Planta proposta cotada

MainFloor completo, com a parede cozinha/closet na posição nova. Demais ambientes sem alteração.

mesma base do scan — REV. M

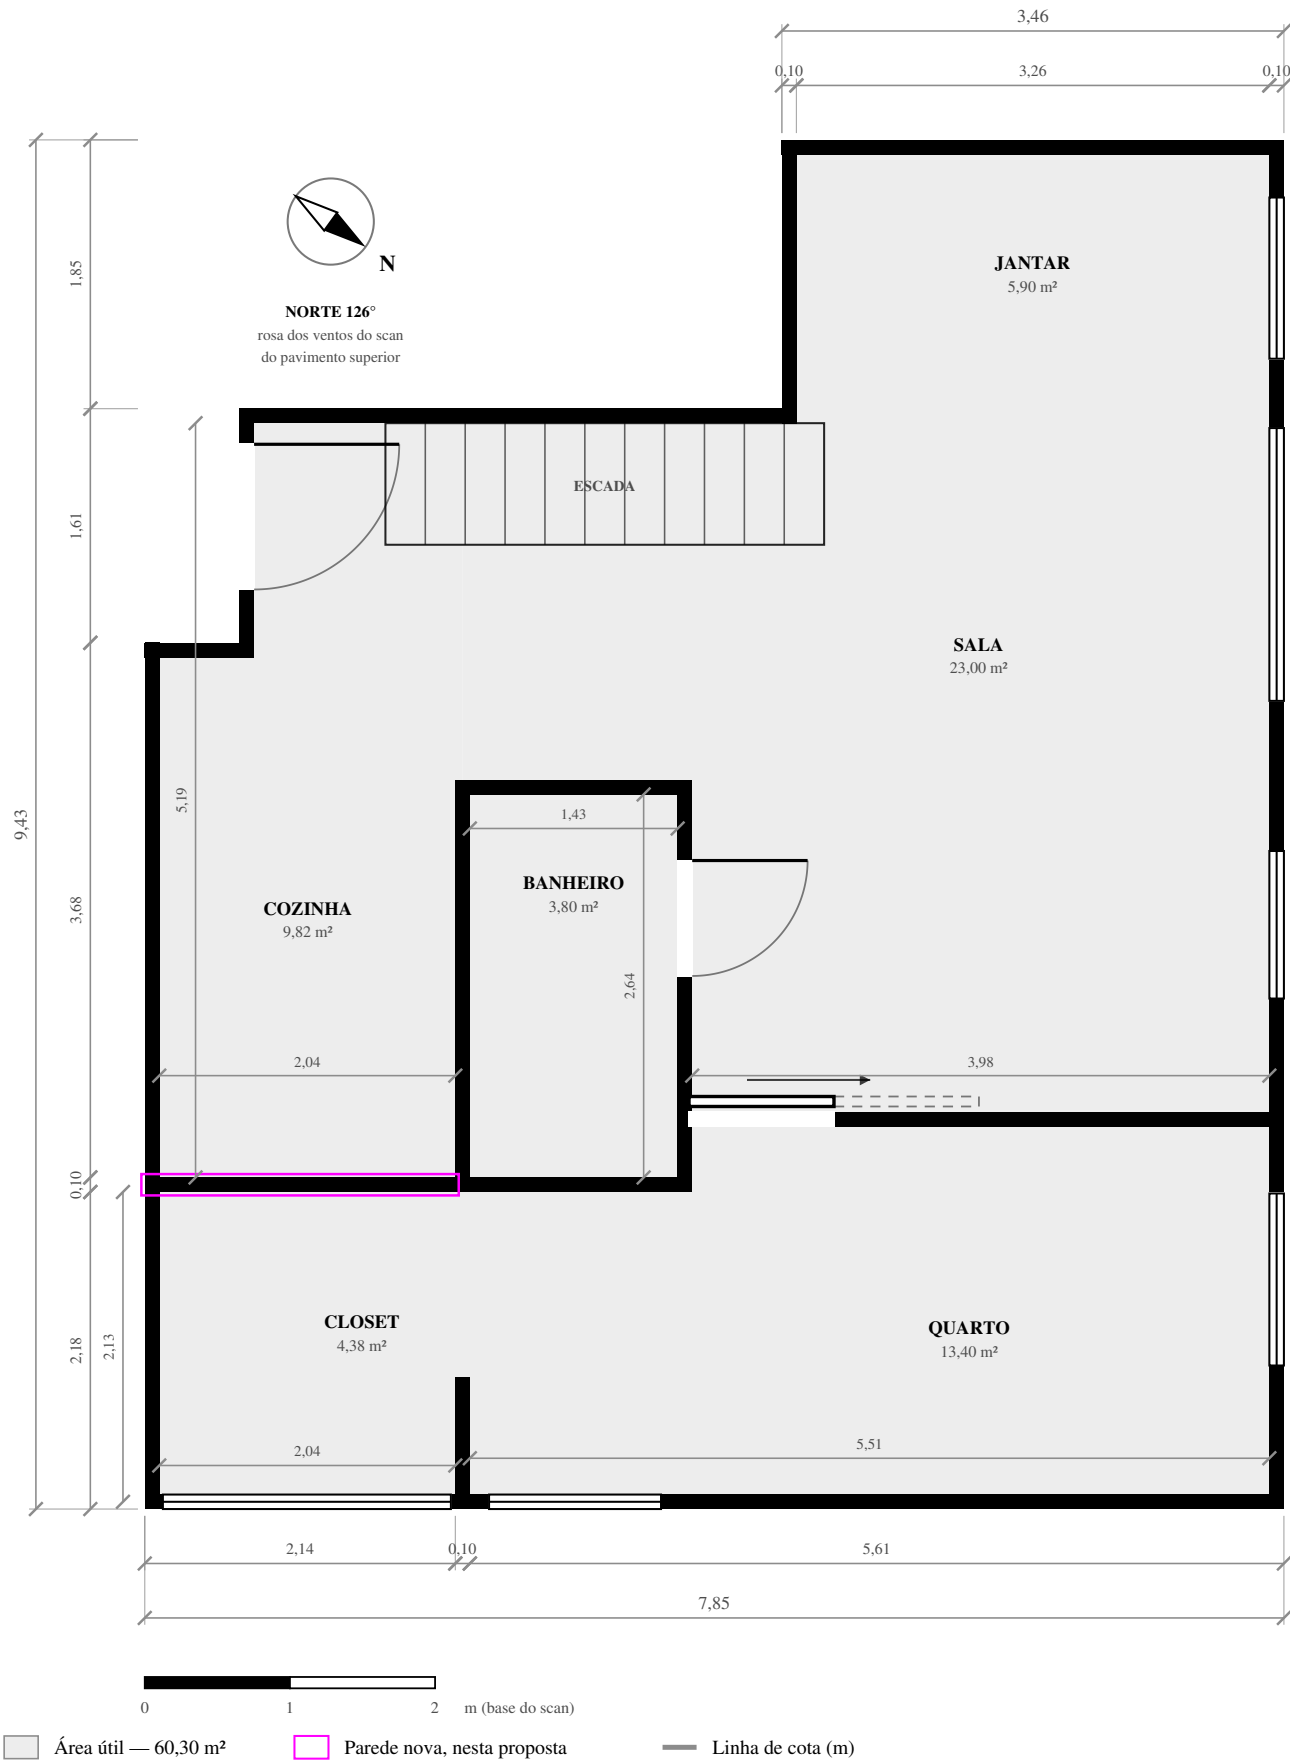
cozinha 9,82 m² · closet 4,38 m²

Só duas salas mudam de área.

A largura interna comum não muda.

Cozinha e closet continuam com 2,04 m de largura livre — a mesma parede externa oeste e a mesma parede do banheiro/quarto os limitam dos dois lados. Só a parede que os separa entre si é que se move.

J06, a janela do closet, não é afetada.

Fica na parede sul (fachada), que esta alteração não toca. A profundidade do closet diminui pelo lado norte — o vão da janela permanece o mesmo.
